改善箇所説明図

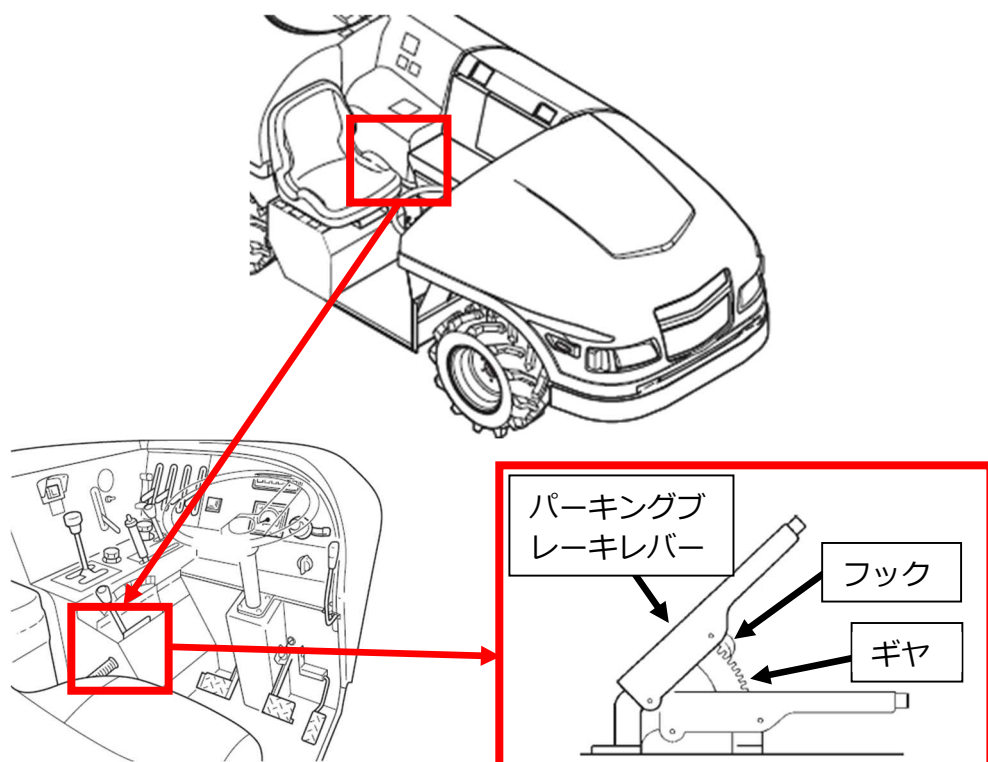
農業用薬剤散布車のパーキングブレーキレバーの強度が不足しているため、フックとギヤの噛み合わせが不適切になり当該フックが変形する場合がある。そのため、そのままの状態で使用を続けるとフックとギヤが噛み合わず、最悪の場合、パーキングブレーキが解除され駐車出来なくなるおそれがある。

全車両、パーキングブレーキレバーを対策品に交換する。
